Relazione esplicativa degli errori di attribuzione della destinazione esclusiva ad alcuni poligoni delle Tavole della Disciplina del territorio in scala 1:2000 del Piano Operativo adottato e loro rettifica.

Individuazione delle aree

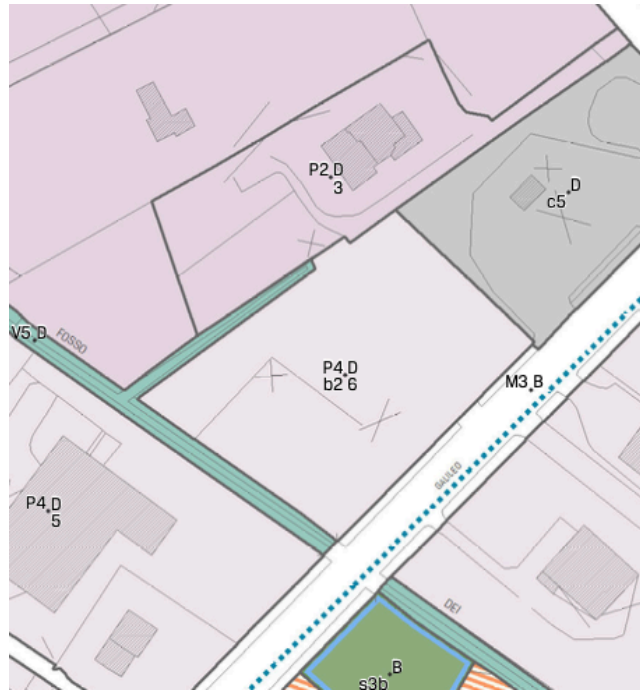
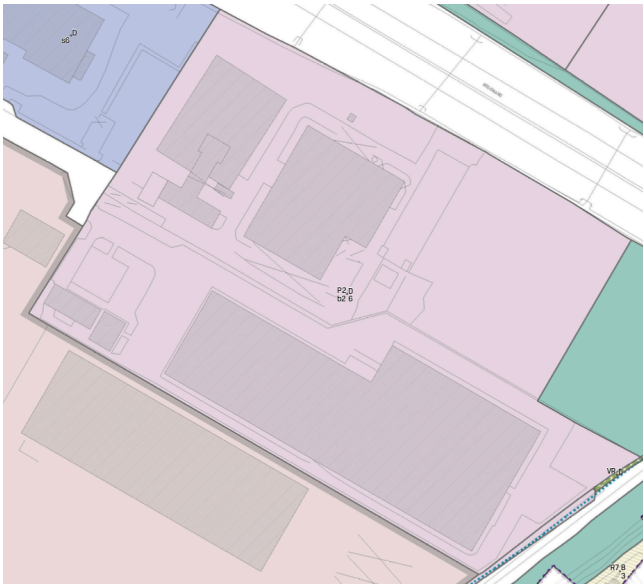
Proprio in relazione alle destinazioni d'uso, le tavole adottate delle *Discipline del territorio urbanizzato* del PO in scala 1:2.000 presentano però un evidente errore materiale, che riguarda l'attribuzione della sigla "b2 piazzali e depositi di materiali lapidei" ad alcuni poligoni che con tutta evidenza ospitano invece attività industriali e artigianali. Tale fatto si è determinato a causa di una procedura errata svolta in ambiente GIS per l'attribuzione del valore medesimo.

Nelle tavole suddette, le aree per le quali è erroneamente indicata la destinazione d'uso "b2", proprio a causa dell'errore di attribuzione dei poligoni all'interno della tabella degli attributi della *Feature class* del Piano Operativo, individuavano dunque ulteriori poligoni che invece dovevano essere riprodotti sulle tavole del PO (nell'esportazione in file di stampa), senza sigla riferita ad una specifica sottocategoria funzionale: anziché all'uso b2, tali poligono avrebbero dovuto rimandare a tutti gli usi consentiti dall'ambito di appartenenza (gli ambiti de "La Produzione", nei casi in oggetto identificati nelle tavole con la lettera P1, P2 e P4, disciplinati al Capo II del Titolo VIII – *Il territorio urbanizzato* delle Norme). Nelle tavole adottate è risultato così che i poligoni "b2" non abbiano individuato solo le aree effettivamente destinate a "piazzali e depositi di materiali lapidei", ma anche, per l'errore suddetto, altre aree produttive che ospitano attività industriali e artigianali per le quali le destinazioni consentite dal PO sono da intendersi quelle degli ambiti P1, P2 e P4, in una ricercata certa continuità con il vigente Regolamento Urbanistico.

Aree rettificate

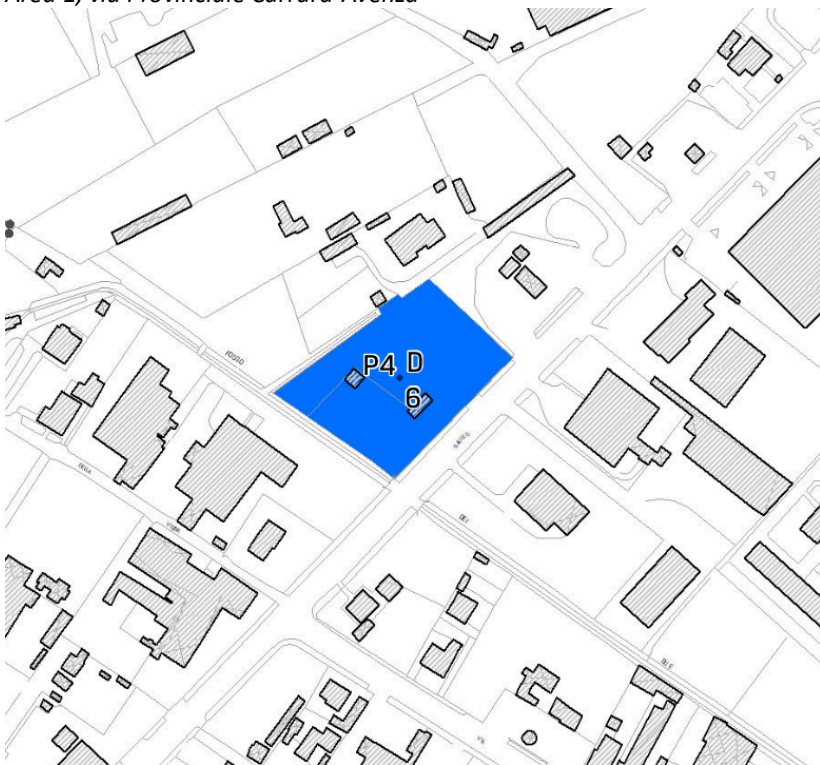
I dati posseduti ci consentono tuttavia di rettificare quanto riportato nelle tavole adottate. Si evidenzia infine che l'errore non comprende alcuna area di trasformazione, ma riguarda esclusivamente aree soggette alla disciplina ordinaria del PO, valida a tempo indeterminato e la correzione consiste unicamente nell'eliminazione della sigla "b2", riferita all'uso di piazzali e depositi, che comunque rimane, non in via esclusiva, nelle destinazioni d'uso consentite nelle aree produttive "P", dai tre areali del PO. Alla presente relazione si allega per questo una *Tavola Unica di rettifica* in scala 1:5.000.

In pratica, nella disciplina ordinaria da applicare ai poligoni per i quali si è resa necessaria la rettifica, è compresa quella che già si applicava alle stesse aree con il Regolamento Urbanistico ancora vigente. Un'espressa volontà del Piano Operativo, infatti, è quella di prevedere nelle aree produttive la massima continuità tra discipline vigenti e nuove discipline adottate. Per queste ragioni non occorre riacquisire il parere del Consorzio Zona Industriale Apuano (C.Z.I.A.) reso in data 29.07.2020 prot. 376/2020.
